Rahmen- und Hauptbetriebsplan mit integrierter Raumverträglichkeitsprüfung Bergwerk „Altertheimer Mulde“

Stellungnahme des Regionalverbands Heilbronn-Franken im bergrechtlichen Genehmigungsverfahren nach § 48 BBergG und zur Raumverträglichkeitsprüfung nach Art. 26 BayLplG

Planungsvorhaben „Altertheimer Mulde“, Altertheim

Abb. 2: obertägige Anlagen (Halde und Werksgelände) und Transportroute

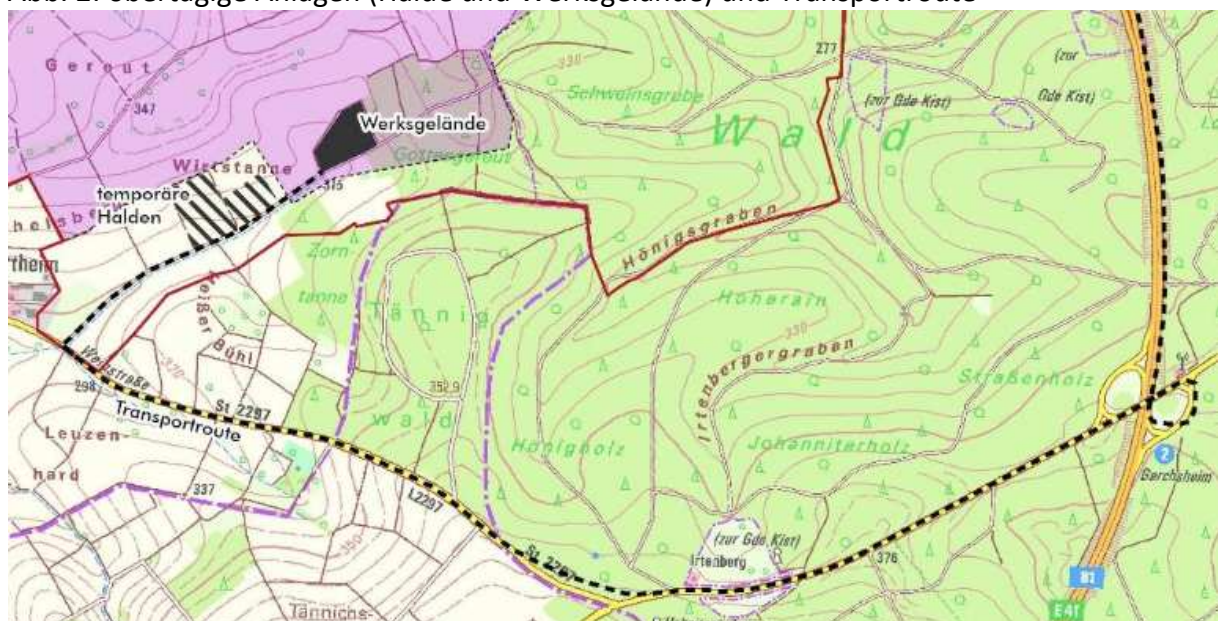
Nach dem Rahmenbetriebsplan wird sich der Schwerlastverkehr auf der L2297 bis 2057 mehr als verdoppeln (von 225 SV/24h auf 545 SV/24h). Eine Beeinträchtigung des Verkehrsablaufs wird für den betroffenen Straßenabschnitt nicht festgestellt (Rahmenbetriebsplan, S. 179). Da sich die Untersuchungen begrifflich nur auf die Staatsstraße (St2297) in Bayern beziehen, kann nur angenommen werden, dass sich die Aussagen auf den Abschnitt der L2297 in Baden-Württemberg übertragen lassen. Die Verbandsverwaltung empfiehlt bei der Feststellung ausbleibender Beeinträchtigungen im Verkehrsablauf die explizite Benennung der L2297, insbesondere, da die angesprochene Empfehlung zum zweistreifigen Ausbau im Steigungsbereich der Strecke diesen baden-württembergischen Teilabschnitt betreffen dürfte (siehe Höhenlinien in Abbildung 2).

Wir empfehlen, den Abschnitt der L2297 in den Unterlagen der Verkehrsuntersuchung explizit zu erwähnen, damit klar- und sichergestellt ist, dass Aussagen, die für die St2297 getätigt wurden, auf die L2297 übertragen werden können. Dies empfehlen wir insbesondere vor dem Hintergrund, da für die St2297 keine Beeinträchtigungen durch Mehrverkehre festgestellt werden, aber für den Steigungsabschnitt ein zweistreifiger Ausbau angeregt wird und sich der angesprochene Steigungsabschnitt mit Blick auf die Isohypsen der TK 100 auf Seite 16 des Rahmenbetriebsplans in eben diesem baden-württembergischen Teilabschnitt befindet.
